TRANS/WP.29/GRE/2002/12  
25 janvier 2002

Forum mondial de l'harmonisation des Règlements  
concernant les véhicules (WP.29)

PROPOSITION DE PROJET DE RECTIFICATIF 1 AU RÈGLEMENT N° 112

(Projecteurs émettant un faisceau-croisement asymétrique)

Figure C

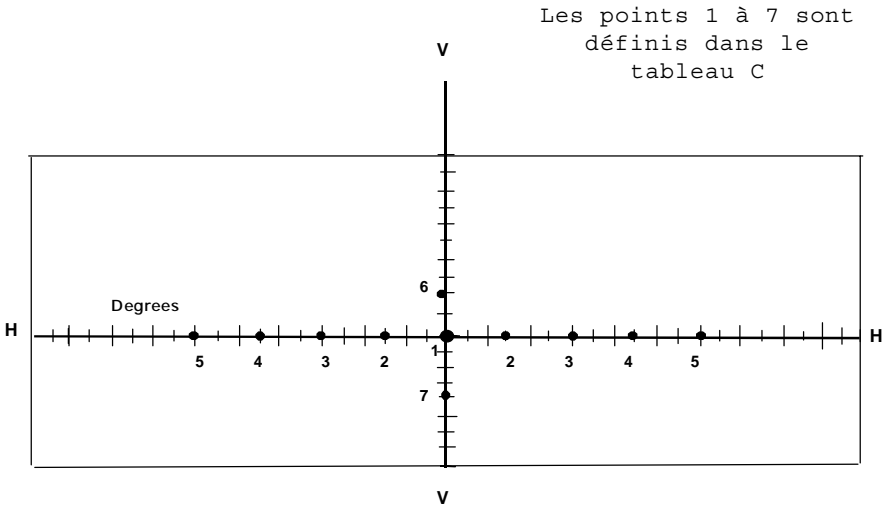
Annexe 3, à la fin, ajouter les tableaux C et D et les figures C et D, comme suit:<sup>1</sup>

<sup>1</sup> Note du secrétariat: La figure C existe déjà dans le texte actuel du Règlement n° 112 (pour la circulation à droite). Doit-elle être remplacée par la nouvelle figure C ou doit-elle (et le tableau C?) changer de nom?

Tableau C – Projecteur émettant un faisceau-route primaire

Se reporter à la figure C pour la position exacte des points d'essai

N° du point d'essai	Position du point d'essai	Éclairage exigé (en lux)	
		Minimum	Maximum
1	H-V <sup>1</sup>	<i>l</i>	--
2	H-3R & 3L	19,2	--
3	H-6R & 6L	6,4	--
4	H-9R & 9L	3,84	--
5	H-12R & 12L	1,28	--
6	2U-V	1,92	--
7	4D-V	--	<sup>2</sup>
	Intensité lumineuse minimale du maximum	51,2	--
	Intensité lumineuse maximale	--	180,0
